# 无锡地铁集团有限公司

锡地铁函〔2020〕120号

## 关于振达钢管厂西侧地块出让地铁保护意见的函

振达钢管厂西侧地块与轨道交通线路平面关系图

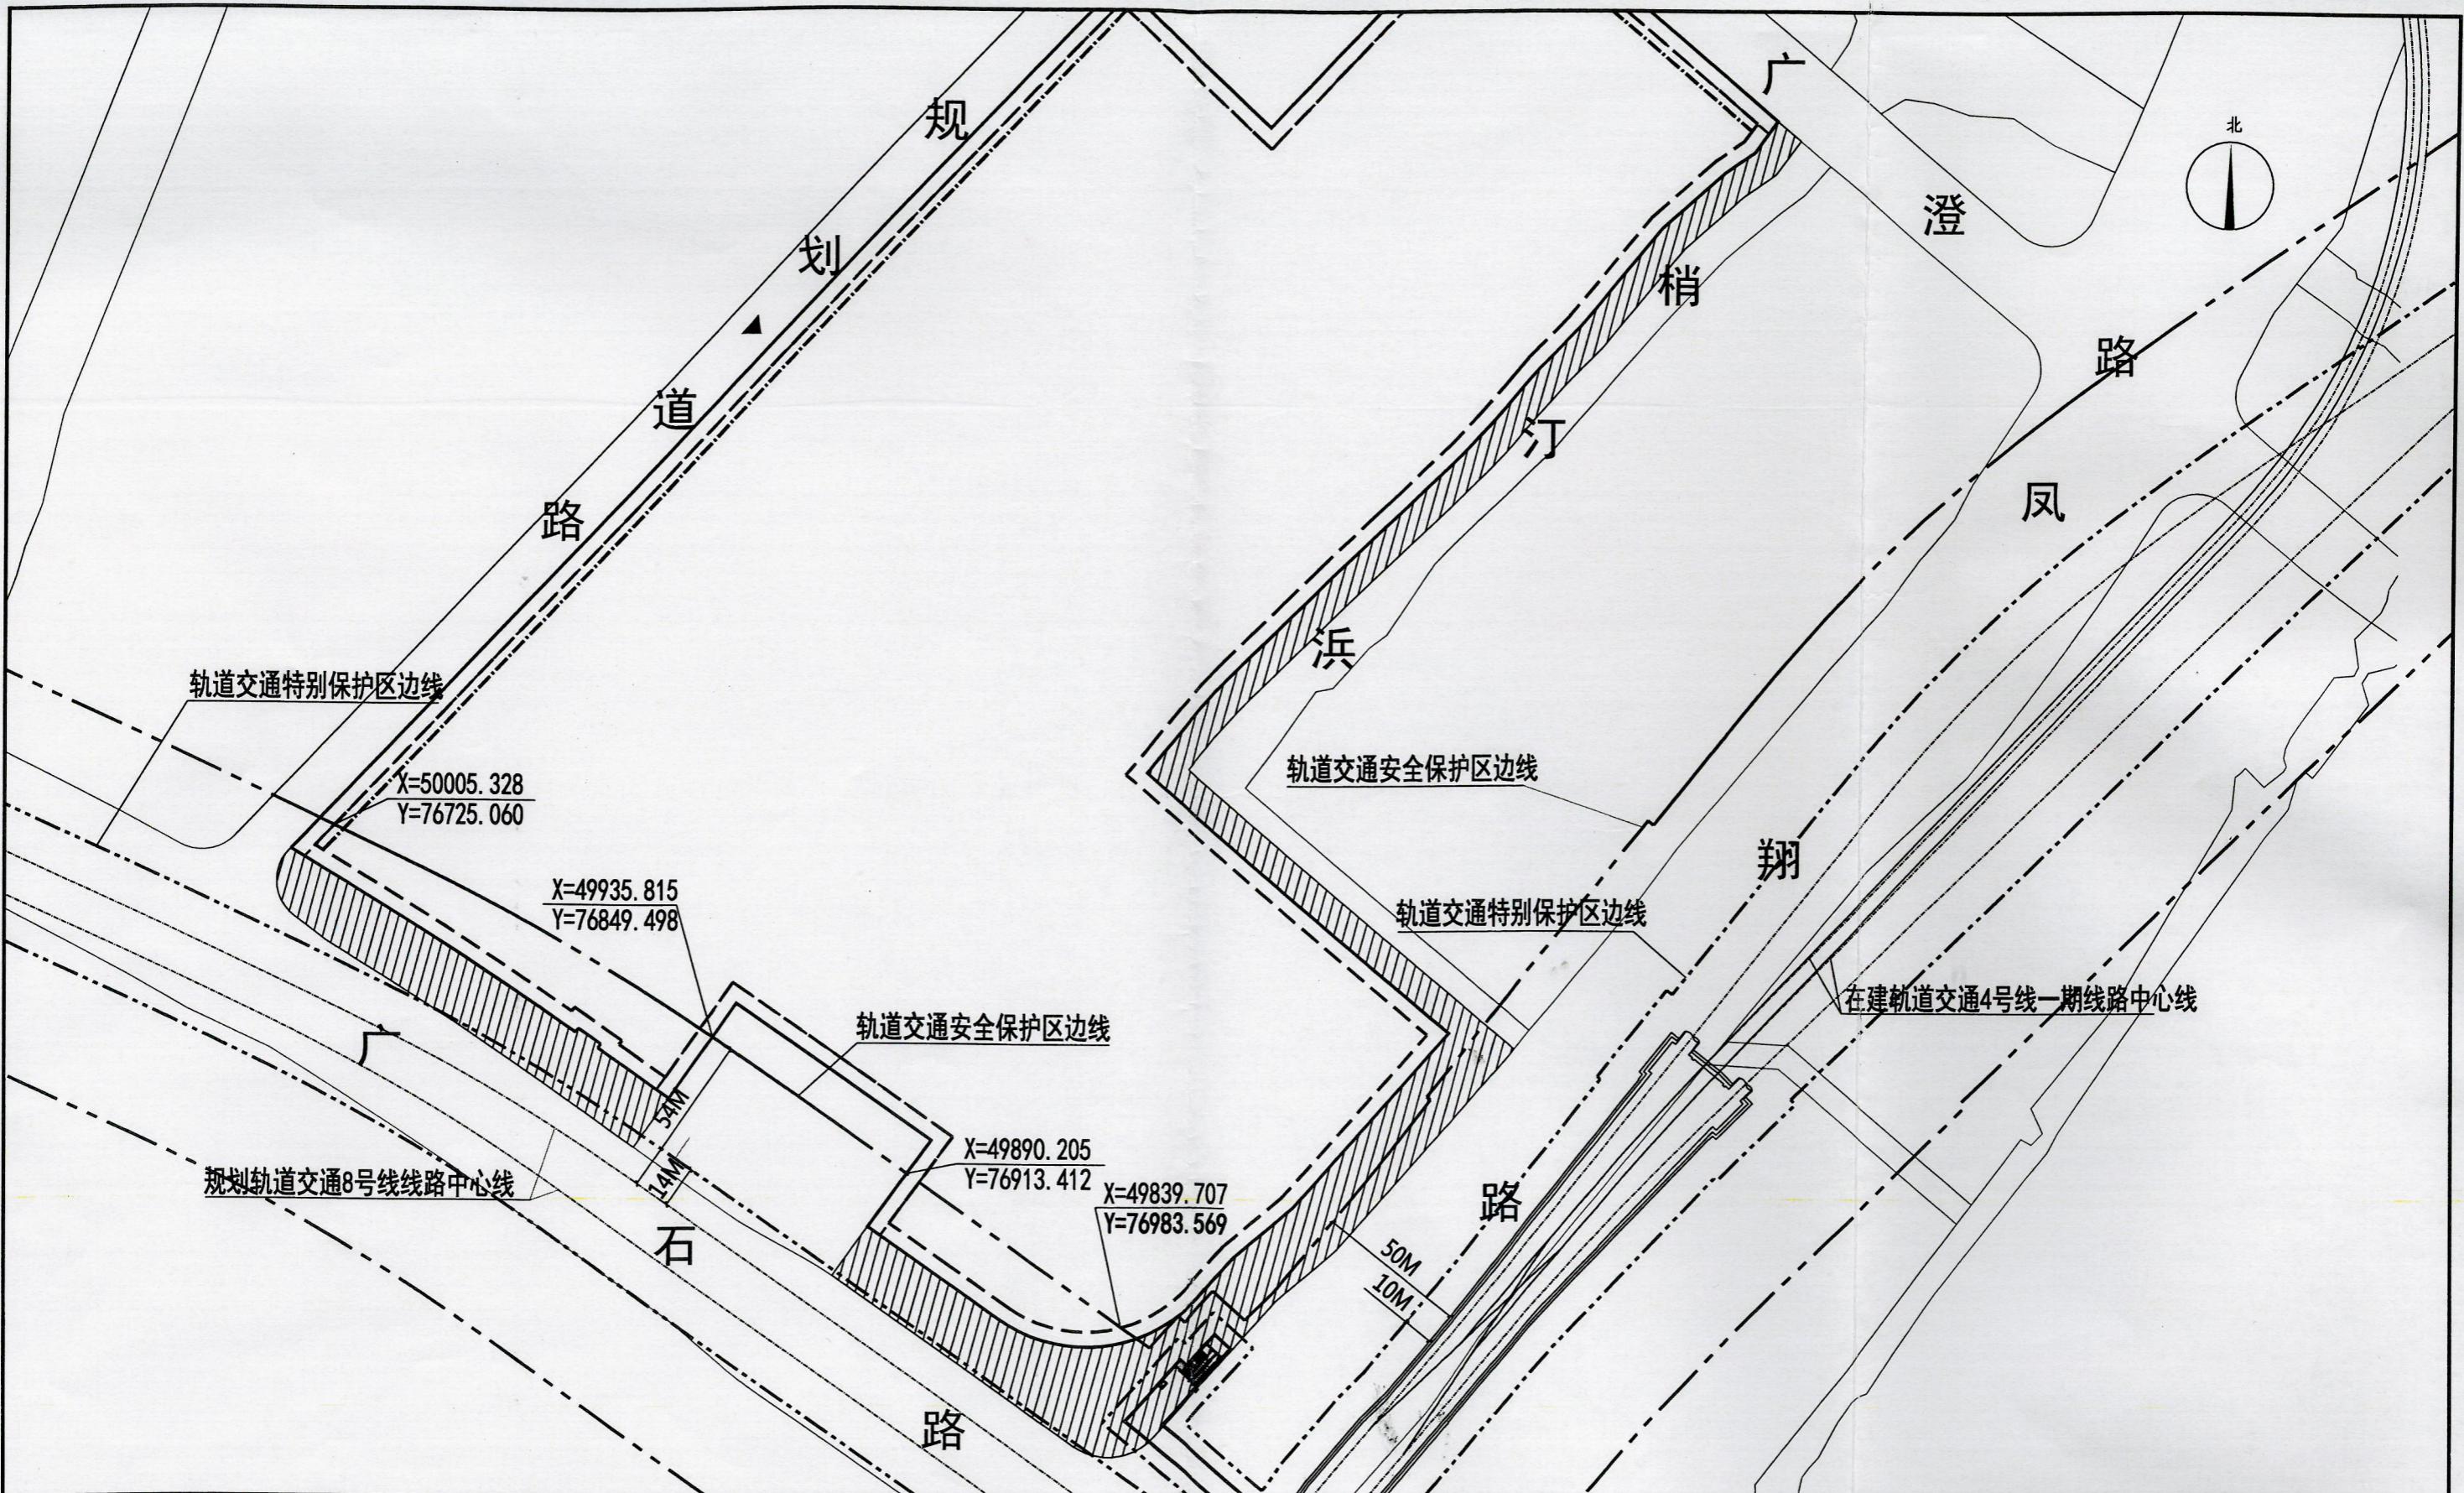
振达钢管厂西侧地块（以下简称该地块）局部位于轨道交通规划线路安全保护区内，可建设用地范围线未进入轨道交通4号线安全保护区、未进入轨道交通规划线特别保护区。

根据《无锡市轨道交通条例》关于安全保护区的管理规定，地块开发建设单位应当事先书面征求地铁集团的意见。

轨道交通规划线路处于前期研究阶段，存在调整可能，线路最终实施方案以政府有关部门批复为准。

- 1、本图尺寸、标高均以米计。
- 2、本图坐标采用无锡市城市坐标系统，标高采用1985国家基准高程系统。
- 3、本地块西南侧邻近规划轨道交通8号及在建轨道交通4号线一期工程，根据《无锡市轨道交通条例》第二十六条规定，在特别保护区范围内除市政、园林、环卫、民防等公共工程以及对现有的建筑物、构筑物进行改建、扩建的建设工程外，不得进行其他建设活动。
- 4、地块内实施方案与轨道交通设施之间应满足结构安全退距、消防、环评等技术要求。
